DB Netz AG,
Projekt Brenner-Nordzulauf

Stellungnahme zur Trassenidee „Verknüpfungsstelle im Tunnel“ der Interessengemeinschaft Inntal 2040

6. Oktober 2020

Abbildung 1: Eingereichte Variante „West“ der Interessengemeinschaft Inntal 2040.
Quelle: Interessengemeinschaft Inntal 2040, 20.07.2020

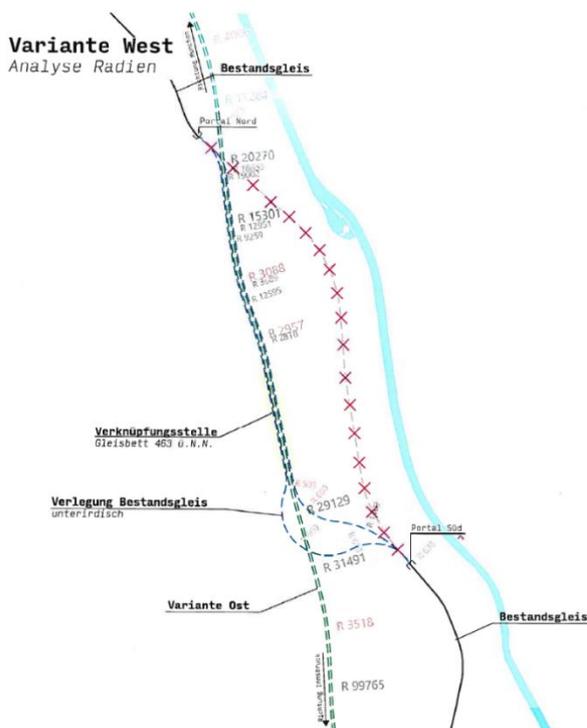
Die Variante „West“ führt vom Süden her im Tunnel liegend im Bereich mittig zwischen den DB-Trassenvarianten „Gelb“ und „Türkis“.

Die südliche Anbindung der Bestandsstrecke 5702 an die Verknüpfungsstelle im Tunnel ist trassierungstechnisch - aufgrund der notwendigen Anbindung des Haltepunkts Oberaudorf und der Entwicklungslängen für die Überwerfung der Bestandsstrecke mit der Neubaustrecke - nur bei der Verwendung von Bogenradien kleiner 630 m möglich. Im Bereich dieser engen Bögen könnte die verlegte Bestandsstrecke nur mit maximal 120 km/h befahren werden. In dem zu verlegenden Abschnitt der Strecke 5702 im Bereich von Oberaudorf bis Flintsbach am Inn sind im Ist-Zustand Geschwindigkeiten von 130-140 km/h möglich.

Südlich der angedachten Verknüpfungsstelle im Tunnel würde die Bestandsstrecke über die Neubaustrecke geführt. Hierfür müsste die Neubaustrecke in diesem Bereich abgesenkt und anschließend wieder auf ein höheres Niveau gebracht werden. Aus betrieblichen Gründen sollten die jeweiligen Richtungsgleise sowie die Gleise der Neubaustrecke unmittelbar nebeneinander verlaufen (siehe Abbildung 3). Anschließend folgt auf einer Länge von ca. 2-3 km der Verknüpfungsstellenbereich mit den vier Gleisen in gleicher Höhenlage. Die Neubaustrecke wird nördlich der Verknüpfungsstelle weitergeführt und schließt oberirdisch an den von der DB Netz AG geplanten Trassenverlauf (z. B. Variante Oliv) westlich der BAB A93 an.

Die Bestandstrecke müsste nördlich der Verknüpfungsstelle wieder in den Talbereich geführt werden. Sie käme an die Oberfläche und würde bei Flintsbach am Inn wieder auf die Bestandsstrecke 5702 eingefädelt. Um den bestehenden privaten Gleisanschluss in Fischbach weiterhin zu gewährleisten, könnte die Bestandsinfrastruktur trotz der Verlegung nicht komplett zurückgebaut werden. Der Haltepunkt Flintsbach am Inn müsste weiter nach Norden in den Bereich zwischen Flintsbach am Inn und Brannenburg verlegt werden, da sonst kein Anschluss möglich wäre.

In der Höhenentwicklung ist zu berücksichtigen, dass das Bauwerk der Verknüpfungsstelle voraussichtlich unter dem Höhenniveau des Inns läge. Der Tunnel der umverlegten Bestandsstrecke würde einen Tiefpunkt beinhalten. Für die Neubaustrecke ergäbe sich ein insgesamt ca. 18 km langer Tunnel. Er würde mehrere Hoch- und Tiefpunkte enthalten. Dies ist grundsätzlich genehmigungsfähig, gemäß EBA-Ril Tunnel sollen jedoch dach- oder wannenförmige Längsprofile, soweit möglich, vermieden werden. Zudem bedeuten Hoch- und Tiefpunkte immer besondere Anforderungen an die Wartung und Instandhaltung von Tunnelbauwerken, was wiederum zu teils erheblichen betrieblichen Einschränkungen führt. Sie sind somit mit nennenswerten monetären Aufwendungen über die Lebensdauer des Bauwerks verbunden.

Die eingereichte Trassenidee „West“ ist aus Sicht der Vorhabenträgerin aus rein trassierungstechnischer Sicht grundsätzlich umsetzbar. Die betrieblichen Einschränkungen durch bereichsweise verminderte Geschwindigkeiten auf der umverlegten Bestandsstrecke könnten potenziell zu einer Verschlechterung der heutigen Situation führen.

Aufwand und Risiko der Einholung von Genehmigungen für Regelwerksabweichungen müssten in Kauf genommen werden. Finanziell sind sowohl die Verknüpfungsstelle an sich, die Verlegung der Bestandsstrecke in Tunnellage auf einer Länge von ca. 7 km, der Rückbau und Neubau des Haltepunkts Flintsbach am Inn sowie die erhöhten Aufwendungen im späteren Betrieb (Regelbetrieb, Wartung und Instandsetzung) zu berücksichtigen.

Abbildung 2: Eingereichte Variante „Ost“ der Interessengemeinschaft Inntal 2040.
Quelle: Interessengemeinschaft Inntal 2040, 20.07.2020

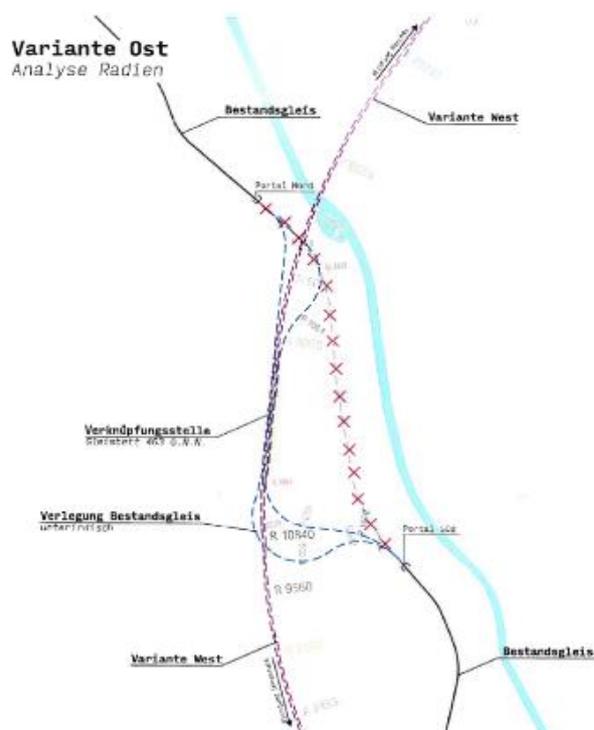
Die Trassenidee „Ost“ verläuft im Süden entsprechend der Variante „West“. Nördlich der Verknüpfungsstelle müsste die Bestandstrecke wieder eingefädelt werden. Auch hier wäre der Haltepunkt Flintsbach am Inn in nördliche Richtung an den Ortsrand zu verlegen.

Die Neubaustrecke soll nördlich der Verknüpfungsstelle an die von der DB Netz AG geplanten Varianten „Blau“ bzw. „Violett“ anbinden. Dazu müssen die Autobahn und der Inn gequert werden. Unter Beachtung der einzuhaltenden Trassierungsparameter ist es aufgrund der erforderlichen Entflechtung von Bestands- und Neubaustrecke nicht möglich, im Bereich der geplanten Innquerung wieder an die Varianten „Violett“ oder „Blau“ anzubinden.

Aus diesen Gründen ist die eingereichte Variante „Ost“ aus Sicht der Vorhabenträgerin trassierungstechnisch nicht umsetzbar.
